Inspraaktekst Natuurmonumenten

RES 1.0 Rotterdam-Den Haag d.d. 25 mei 2021

Gemeente Midden-Delfland

Figuur 4.3 Zoekgebieden voor 2030 in de RES-regio Rotterdam Den Haag – uitkomst van de verhaallijn

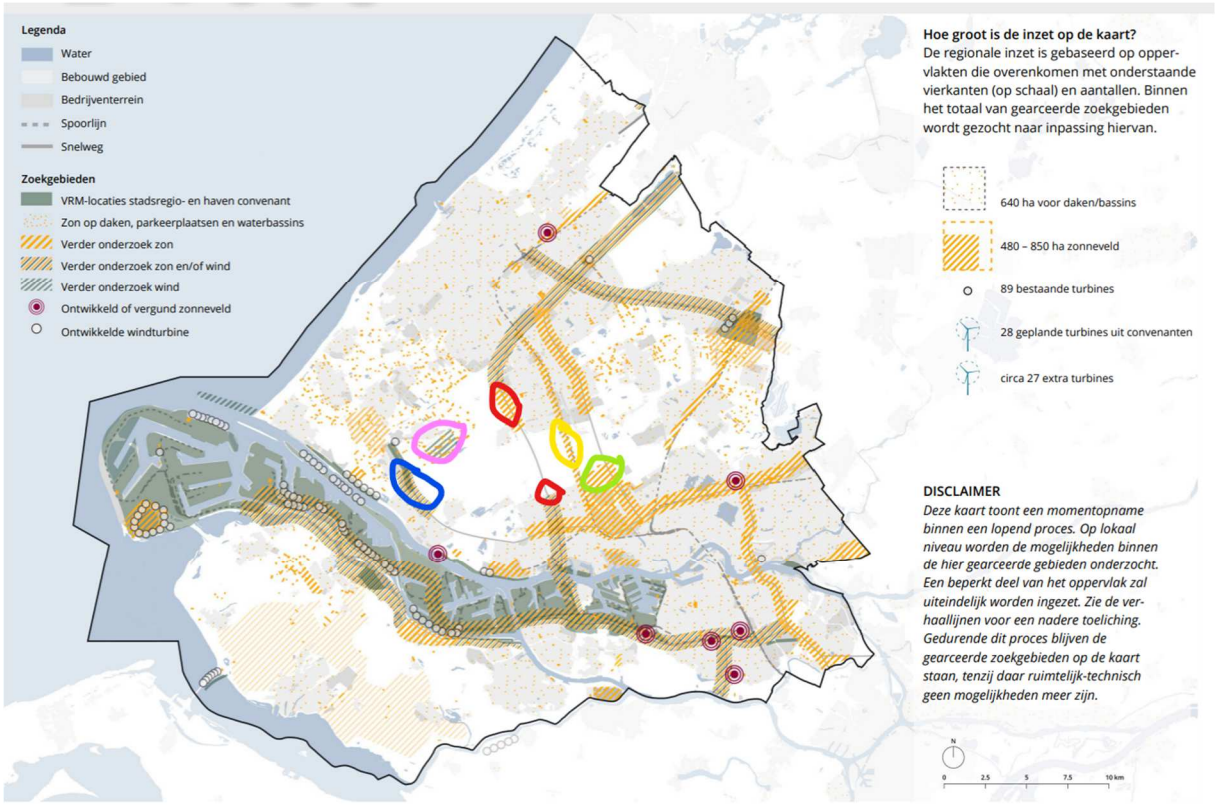
Als je dan naar de kaarten van deze RES kijkt, zijn er toch een aantal zoekgebieden ingetekend voor windturbines en zon vlak aan de randen van deze gebieden. Of zelfs in het BPL, bijvoorbeeld ten noorden van Schiedam waar de weidevogelgebieden van Noord-Kethel liggen en landgoed de Tempel wordt ontwikkeld in samenwerking met de gemeente Rotterdam en Natuurmonumenten.

Wij zeggen niet dat er niets kan, maar we vragen u om voor dit soort kwetsbare locaties en gebieden ontwerpprincipes op te stellen. We ondersteunen op dit punt graag de aanbevelingen die de KNNV heeft gedaan voor Midden-Holland en stellen voor om die ook voor de andere regio's te hanteren.

Figuur II Sleutelprogramma's

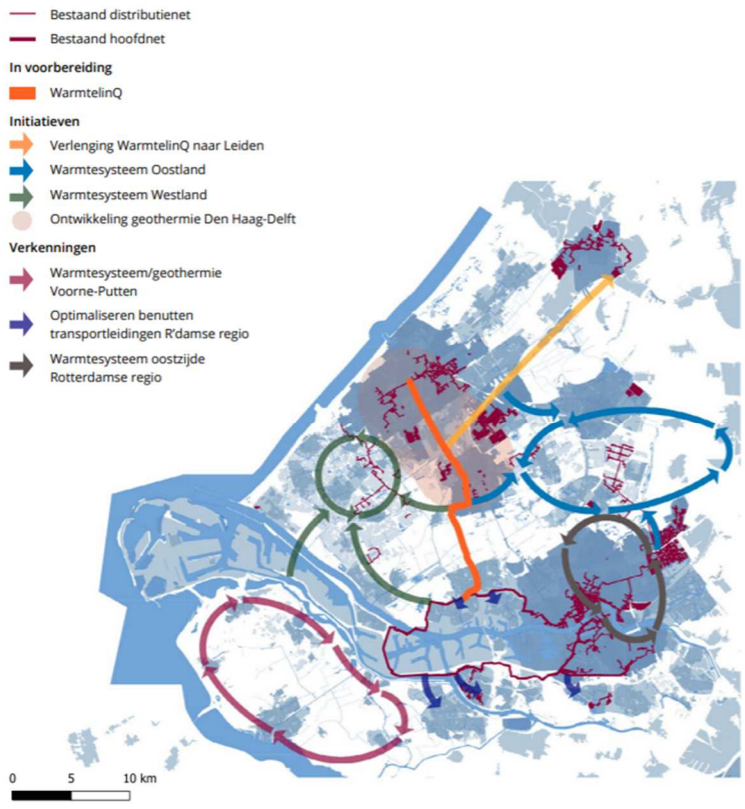
In Figuur II en in de tekst op blz. 7 van de RES wordt gesproken over de warmtenetten die aangelegd moeten worden om zo een toekomstbestendige mix van warmtebronnen te benutten naast het besparen van ons warmteverbruik. Die besparing juichen we toe, maar als we de figuur goed bekijken dan kun je zien dat er een complete infrastructuur toegevoegd wordt aan het al enorm drukke landschap van het plangebied van deze RES. Natuurmonumenten maakt zich dan ook zorgen over de locaties die nu worden

aangegeven op figuur II en de toepassing van de warmte. Hierbij is de vraag of de aanleg van de WarmtelinQ voor alle warmte die nodig is voor het Westland ten koste mag gaan van een doorsnijding door het Bijzonder Provinciaal Landschap. Is dit noodzakelijk en welke inpassing in het landschap is hier voor nodig om de ingrepen en gevolgen te mitigeren en waar nodig te compenseren?
